## PROGETTO DI NUOVO IMPIANTO IDROELETTRICO

### IN LOCALITA' FIRENZE DENOMINATO "SANTA ROSA"

## APPROFONDIMENTI VIBROACUSTICI PER FASE DI CANTIERE E ESERCIZIO

### INTEGRAZIONI

Individuazione delle opere in progetto con demolizione sotto l'area del parcheggio esistente e successiva ricostruzione di pareti, solai e gradoni.

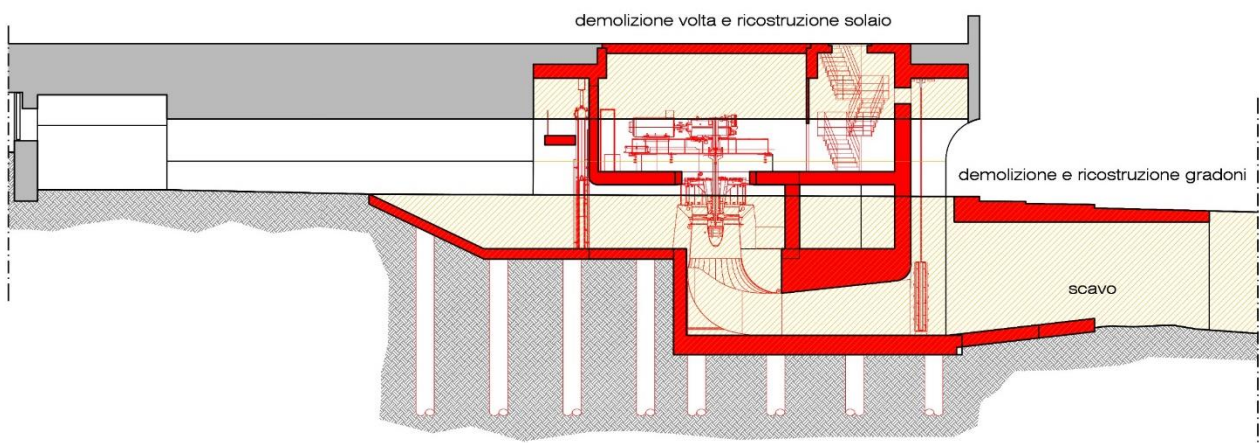
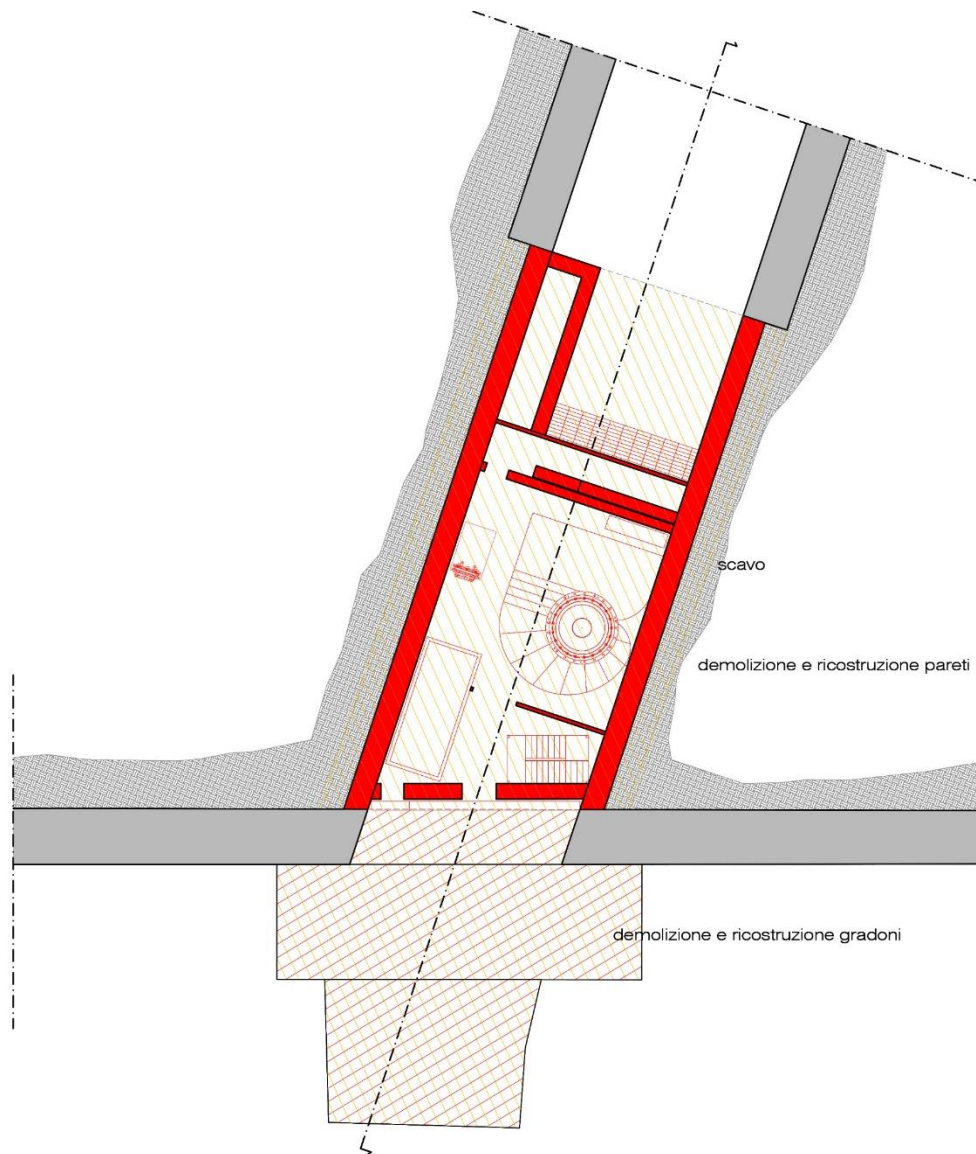
*Aggiornare la valutazione di impatto acustico per la fase di cantiere seguendo le indicazioni di ARPAT;*

Le simulazioni realizzate con il software matematico sono relative alle sole immissioni cantieristiche e si dovranno sommare al rumore di fondo della città, caratterizzato dalla viabilità che insiste sugli assi viari circostanti. L'impatto delle attività di cantiere determinerà valori assoluti di immissione nell'area pari a circa:

- Scenario più rumoroso corrispondente alle fasi di demolizione per 4 settimane pari a 67,5 dBA;
- Scenario relativo alle attività di consolidamento e opere di sostegno per 12 settimane di cantiere pari a 64 dBA;
- Scenario relativo alle attività di scavo, adeguamento dell'opera di presa, isolamento idraulico, ecc... per le restanti 60 settimane di cantiere pari ad un massimo di 60 dBA.

L'unica attività di cantiere che determina un impatto significativo risulta essere lo scenario di demolizione del manufatto esistente, la cui durata è però contenuta in termini di giorni lavorativi, pertanto, non determinante nella modifica del clima acustico dell'area.

Gli altri scenari sono costituiti da attività di cantiere ordinarie senza l'ausilio di macchinari rumorosi oppure vengono realizzati sotto il gradino morfologico della riva del fiume, in posizione schermata e protetta verso i ricettori limitrofi.

**Visto quanto sopra esposto, il complesso delle attività di cantiere non determina un impatto significativo e apprezzabile sui ricettori residenziali limitrofi all'intervento.**
